PUA area ex Alc.Este

Piano Urbanistico Attuativo per la rigenerazione del comparto urbanistico dell'area ex distilleria via L. Turchi

U-35.1

Integrazione alla
valutazione di clima
e impatto acustico

MAPPA DELLE ISOFONICHE ALL'ALTEZZA DI 4 m DAL PIANO CAMPAGNA
VERIFICA LIMITI DPR 142/2004 - PERIODO DIURNO
ANTE OPERAM

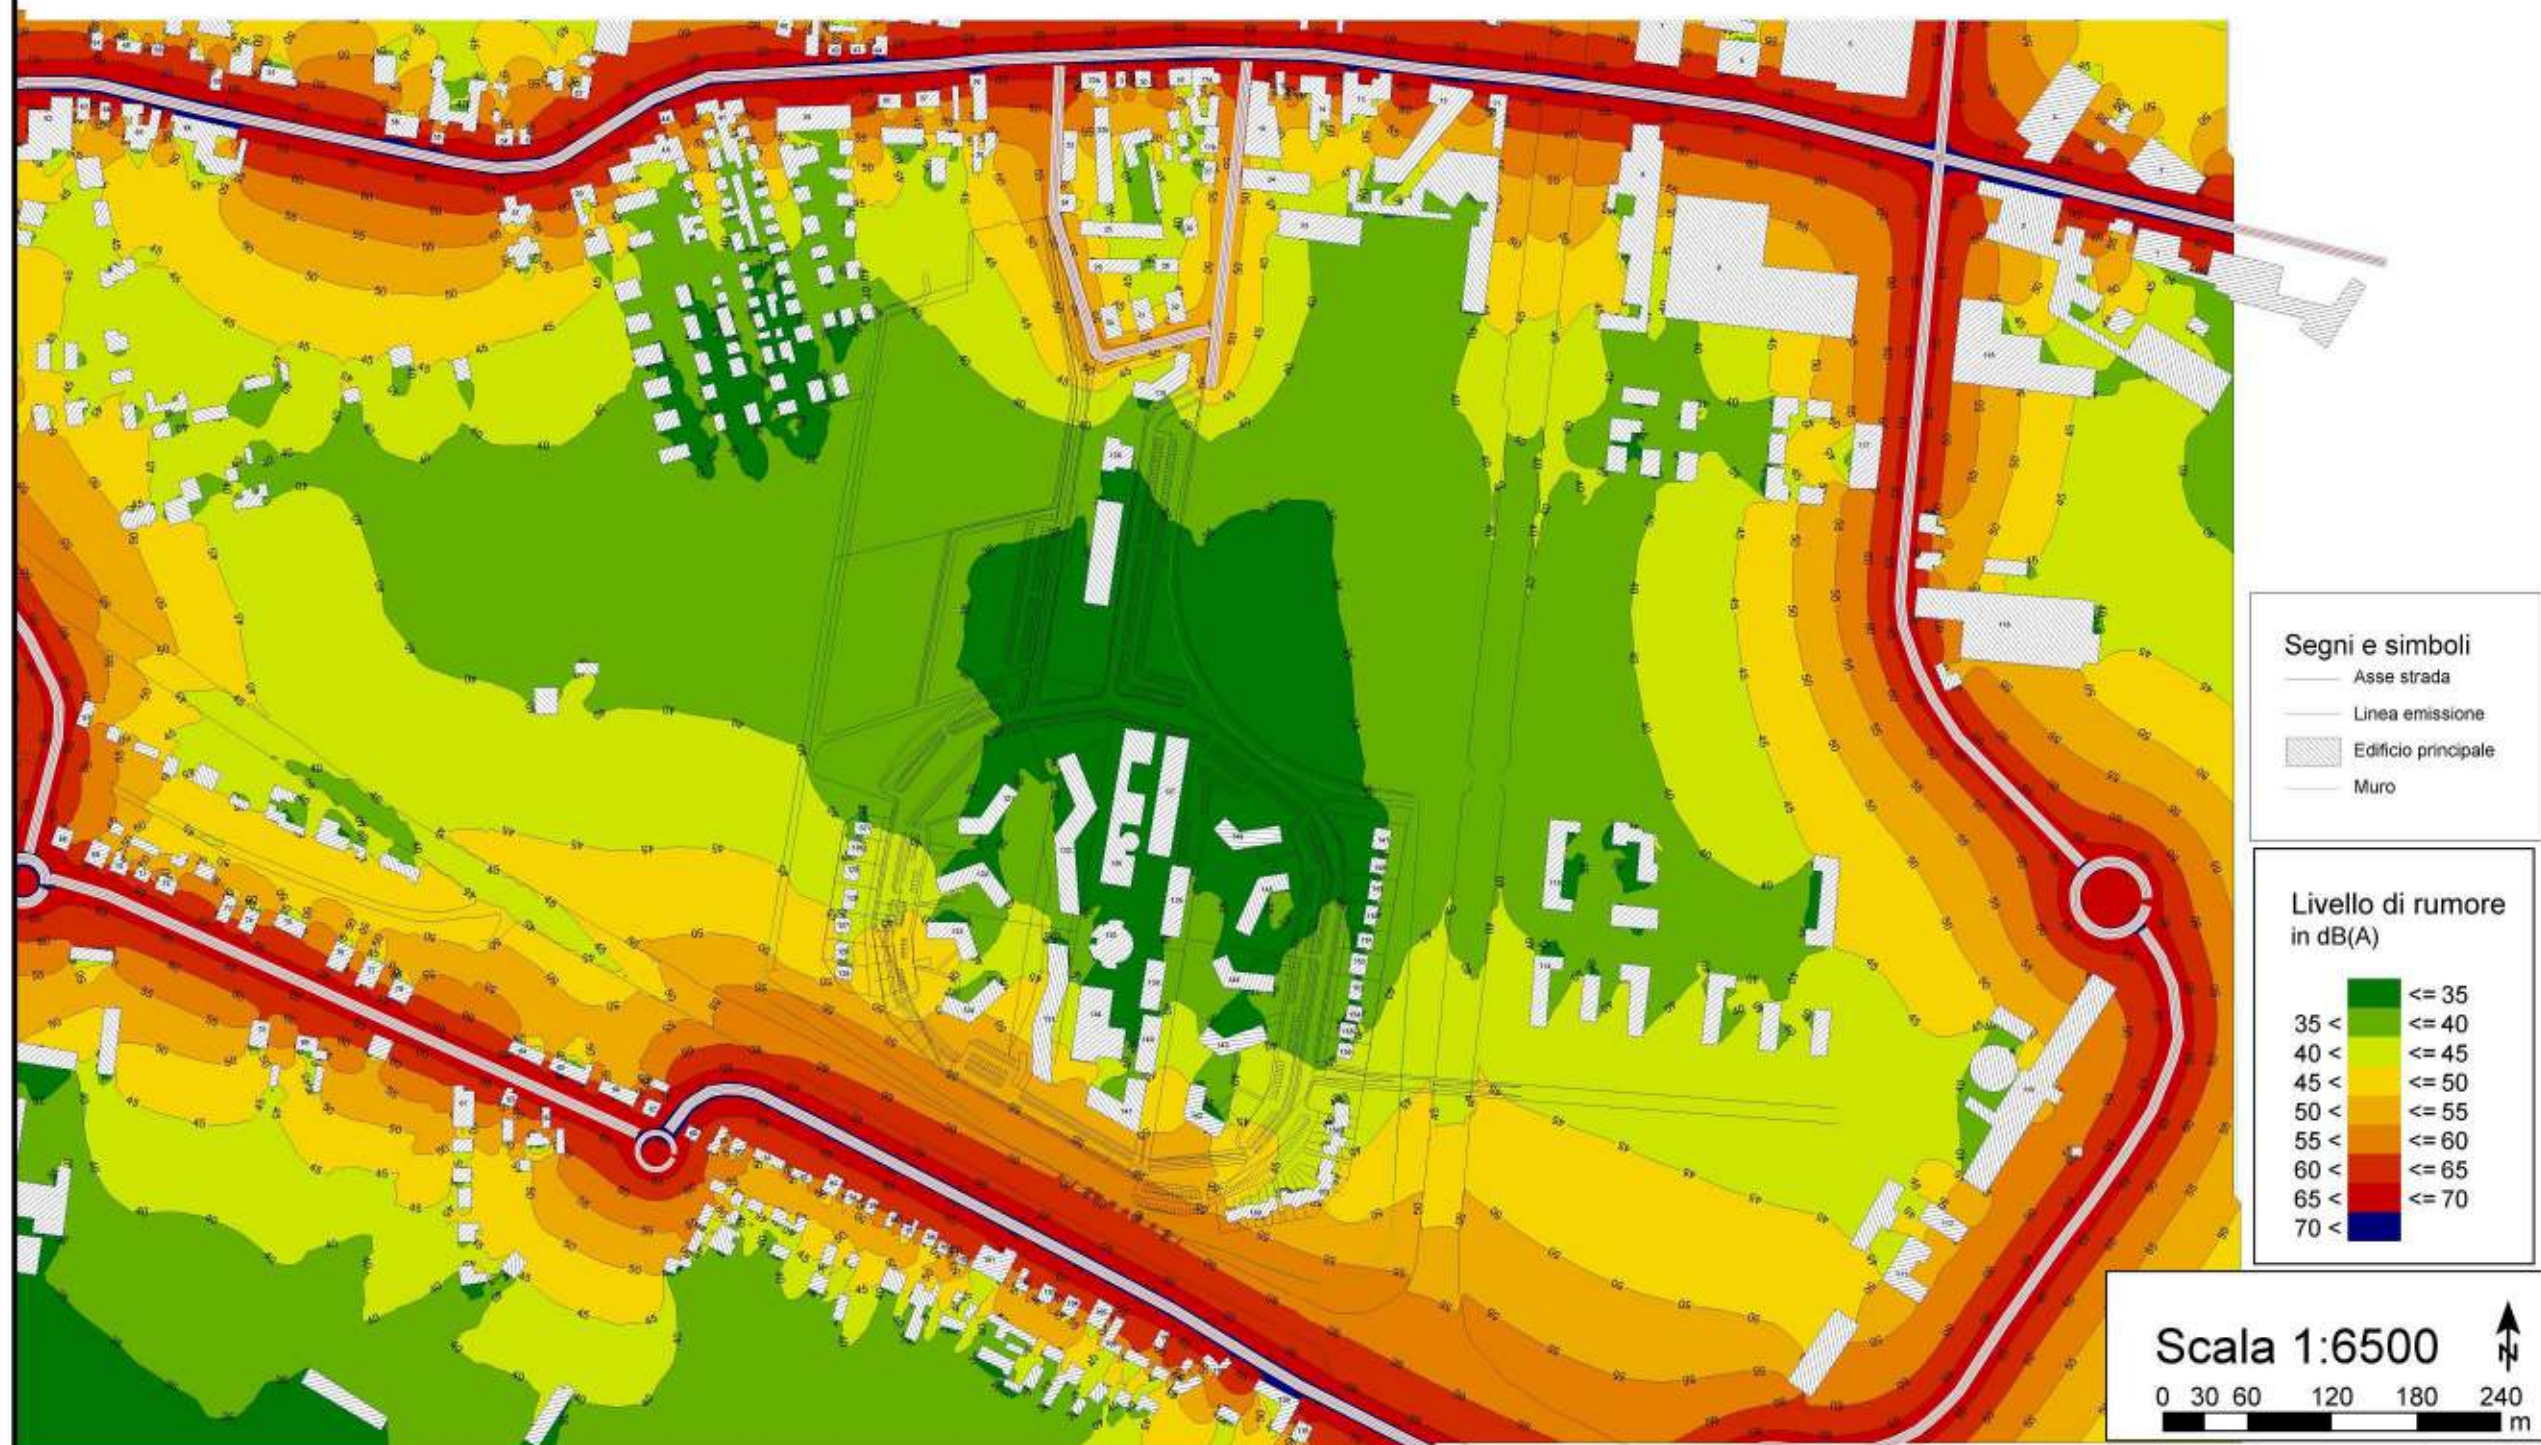
“La valutazione di clima acustico va integrata con l'analisi dello stato di fatto sui nuovi ricettori (121 in poi), in relazione è indicato per gli stessi solo l'incremento dovuto alla nuova realizzazione”.

Come evidenziato dai risultati tabellari per lo stato ante operam il traffico esistente sui ricettori di progetto è in grado di garantire il rispetto dei limiti di legge. Per le mappature acustiche si rimanda all'allegato I della presente relazione.

MAPPA DELLE ISOFONICHE ALL'ALTEZZA DI 4 m DAL PIANO CAMPAGNA
VERIFICA LIMITI DPR 142/2004 - PERIODO DIURNO
POST OPERAM

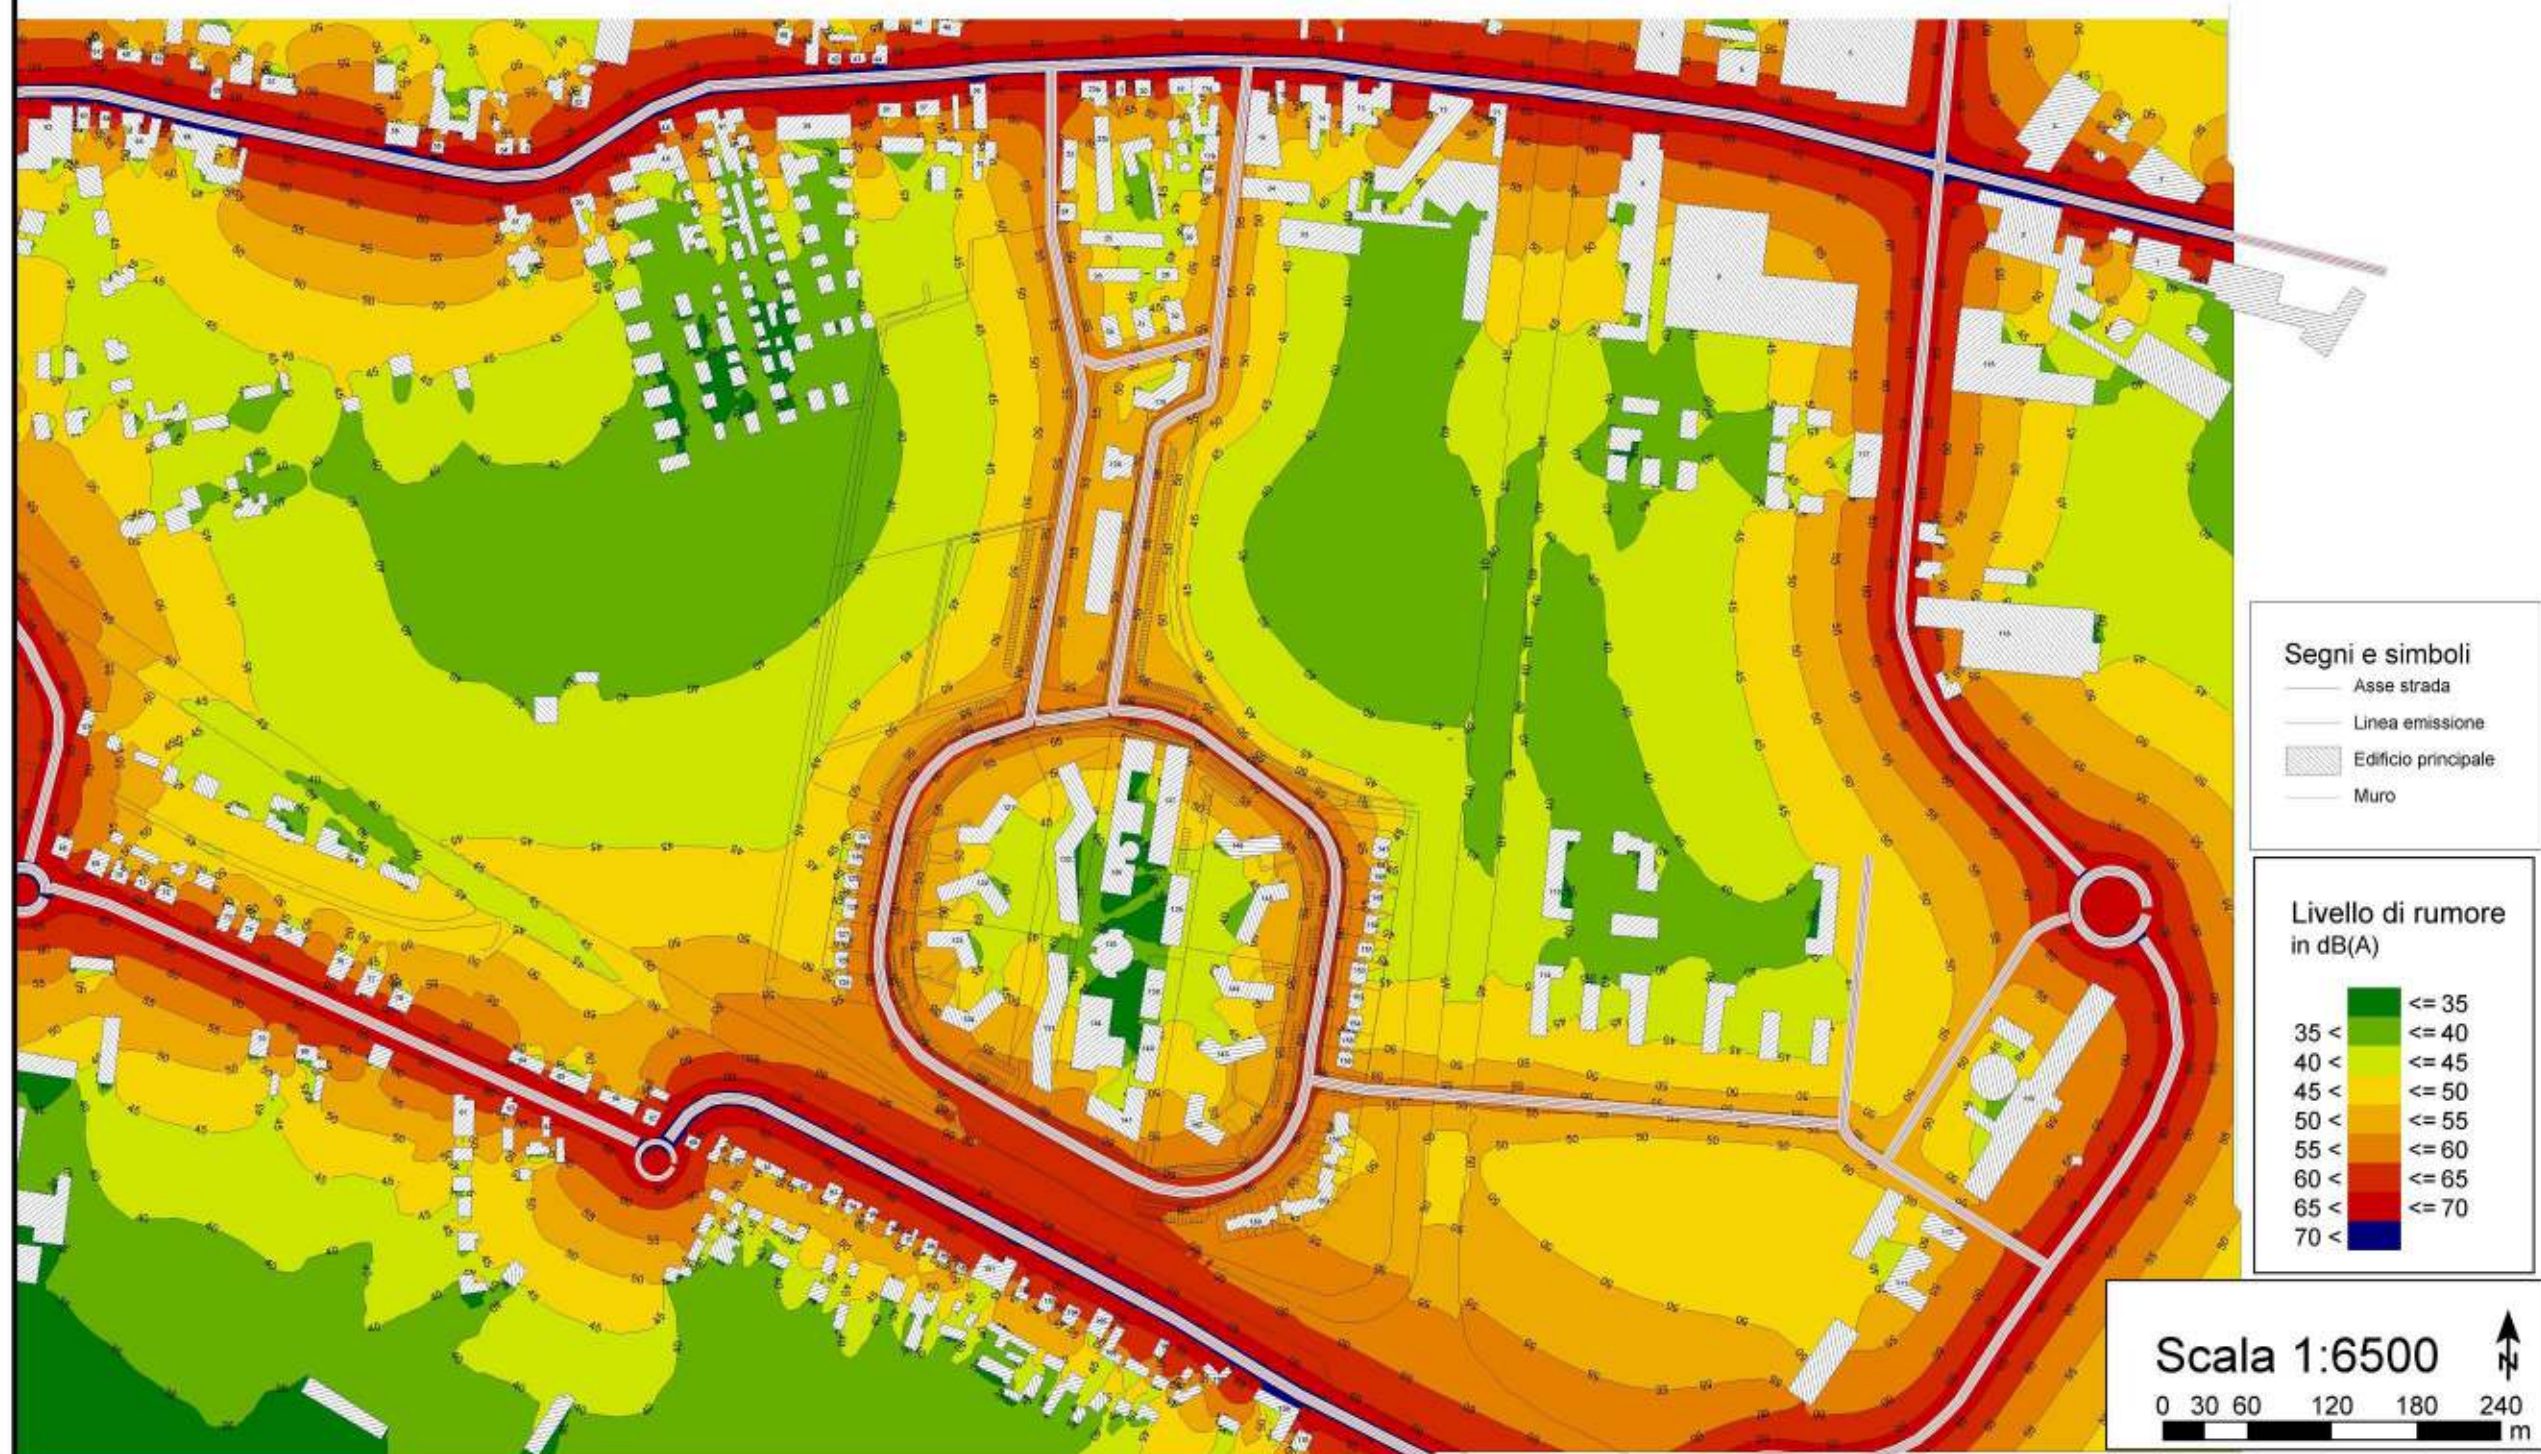
“Aggiornare la Valutazione di clima acustico (elaborato U35) e il Rapporto ambientale (elaborato U39) tenendo conto della futura realizzazione del ponte sul canale Boicelli, elemento infrastrutturale prescrittivo per l'attuazione del piano stesso, così come indicato nella scheda POC e nell'elaborato U15 “Opere di urbanizzazione. Elementi prescrittivi di viabilità e accessibilità””.

Le stime effettuate con il modello Soundplan, rappresentative della situazione Post Operam, comprensiva quindi dell'indotto dell'area, hanno evidenziato:

1. il non incremento del numero di ricettori con livelli sonori superiori ai limiti;
2. assenza di superamenti dei limiti di legge presso i nuovi edifici realizzati;
3. che permangono i superamenti dei limiti solo presso i ricettori manifestanti criticità acustiche già allo stato Ante Operam. Presso di essi, nello stato Post Operam, sono stati stimati incrementi dei livelli trascurabili, e comunque tali da non generare situazioni di "assoluta incompatibilità". In generale gli incrementi della rumorosità presso di essi non sono superiori a 0.5 dBA.
